FILIPPINI, VIA

0281

Descrizione prestazionale dell'intervento

Foto del rilievo

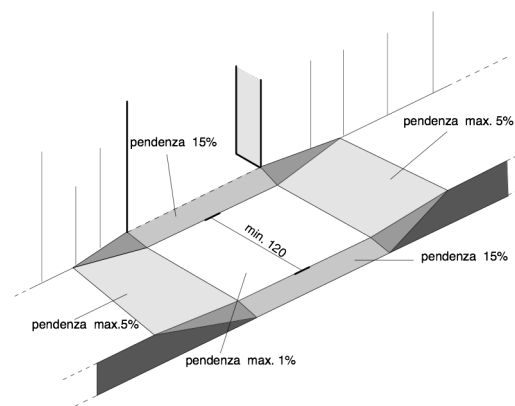
Criticità

Passo carraio inadeguato

Facilitare l'accesso dalla strada essendoci due posti auto riservati

Adeguamento passo carraio tramite realizzazione di marciapiedi in rilevato, **abbassando in parte la quota del percorso esistente, in modo da ottenere un doppio piano inclinato, perpendicolare al senso di marcia** e la cui pendenza non supera il 5%. Il manufatto è completo di elemento di raccordo per l'attraversamento dei veicoli (pendenza minima del 15%); la porzione di percorso orizzontale, utile per i pedoni, deve essere di larghezza minima 120 cm.

Occorre fare una buona rasatura della finitura superficiale per evitare di creare altre criticità sulla pavimentazione per le persone con difficoltà motorie.
